INFORME DE FISCALIZACIÓN N° 3-A

Asunto: Informe Técnico sobre Saldos de Rubros y Propuesta de Adenda Compensatoria.

El presente informe tiene como objetivo exponer y justificar los rubros con saldos sobrantes y los que presentan faltantes en la obra *Construcción de Edificio Municipal - Plurianual 2024 – 2025*, derivado de la ejecución real registrada en obra. Asimismo, se plantea la necesidad de una **adenda compensatoria** para equilibrar dichos desajustes manteniendo el monto contractual original y garantizando la correcta culminación de los trabajos.

Denominación	CONSTRUCCIÓN DE EDIFICIO MUNICIPAL		
Distrito – Localidad	Horqueta.		
LPN N°	450.119		
Contrato N°	24/2024		
Objeto de Contrato	CONSTRUCCIÓN DE EDIFICIO MUNICIPAL PLURIANUAL 2024-2025		
Contratista	Mancuso & CIA S.R.L		
Fiscalización	Arq. Perla Arredondo - Técnico de la Municipalidad de Horqueta.		
Fecha de suscripción del Contrato	10-12-2024		
Monto Total del Contrato	2.849.472.250	Plazo Obra: 12 meses	Plazo Contrato: Hasta la terminación de las obras
Anticipo	N/A		
Fecha de inicio de las obras	18/12/2024	Fecha de vencimiento del plazo del cronograma:	17/12/2025

Imagen 13- Plano de arquitectura alta, con indicación de colores.

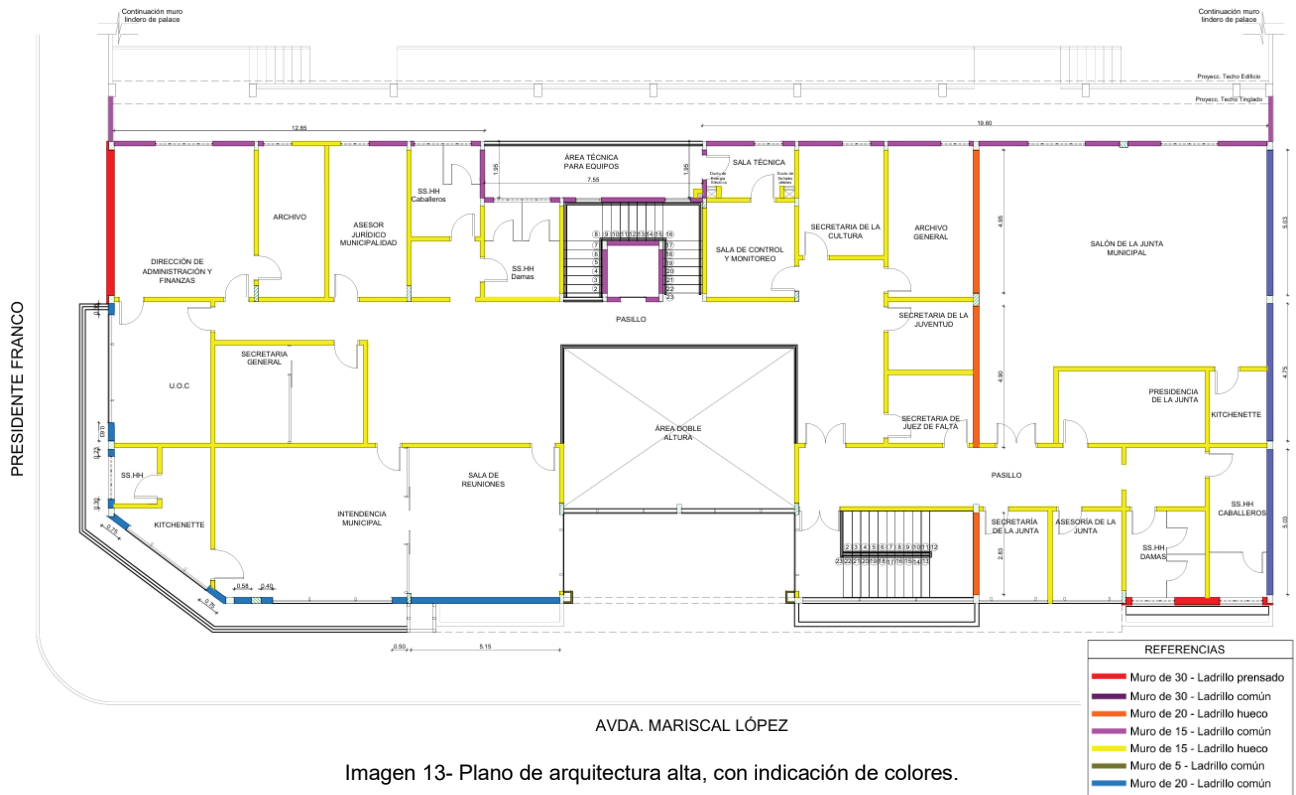
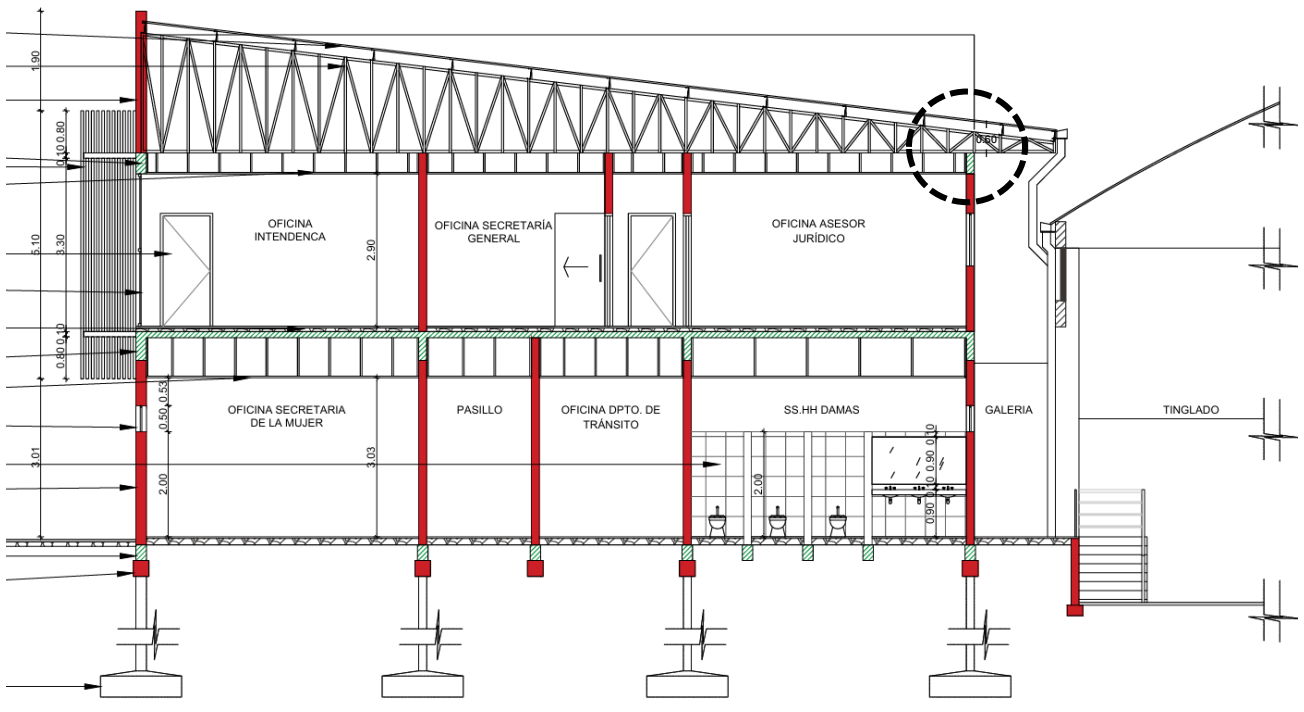
Ítem 134 - Pared de elevación de 0,15 c/ ladrillos comunes

Se observa faltante para parapetos. Se adjunta planos de indicación de medidas.

Altura indicada en muros bajo vigas de encadenado superior= 3,00m
Altura indicada en muros de 15cm para relleno hasta la chapa= 0,60m

Imagen 17- Plata Baja.

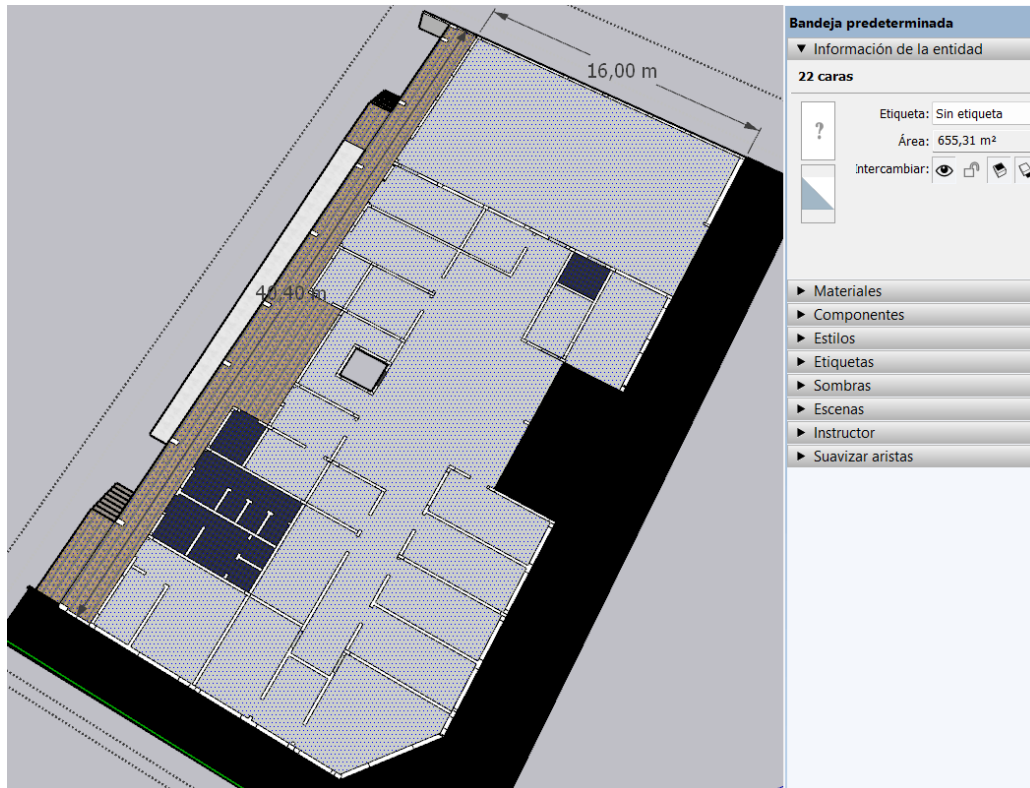
Ítem 177 - Provisión y colocación de contrapiso de cascotes 7cm

La suma total de superficies de contrapiso incluyendo planta baja y alta, da un total de **1179,84 m²**.

Planta Baja: 655,31 m²

Imagen 18- Plata Alta.

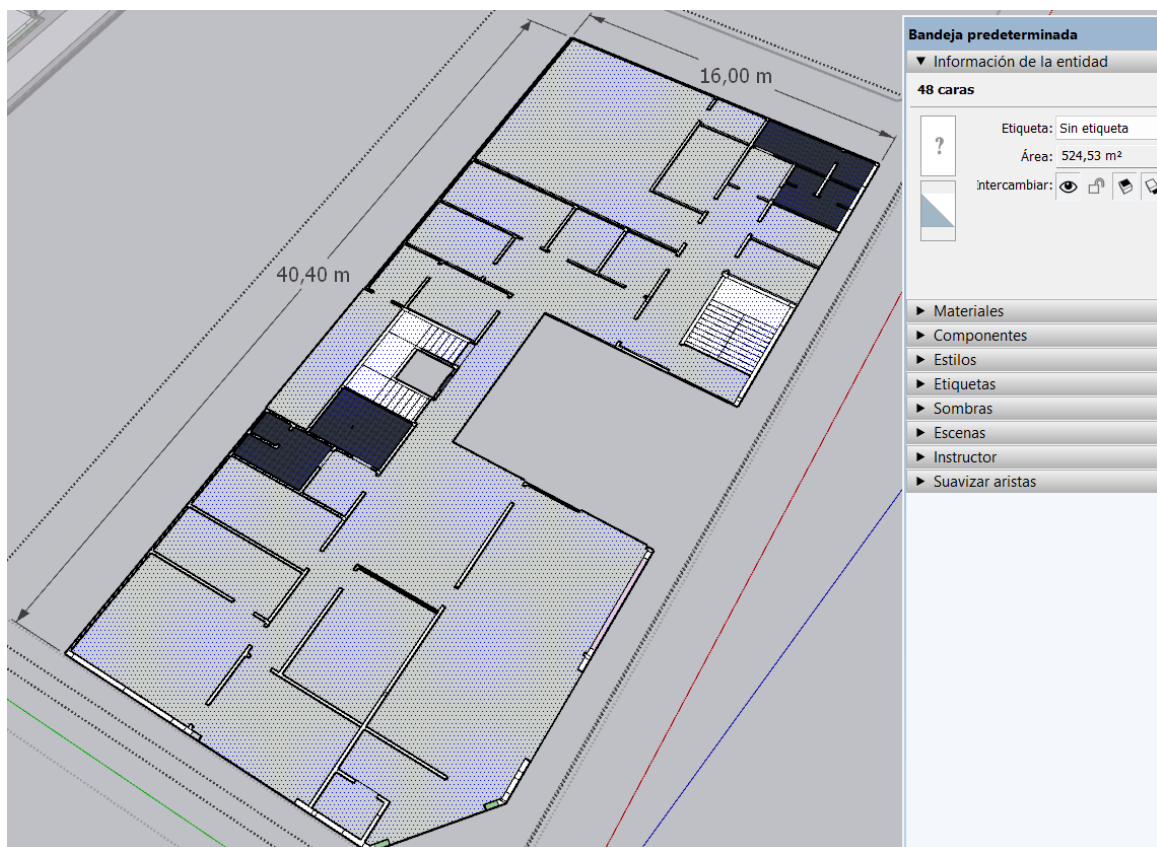
Planta Alta: 524,53 m²
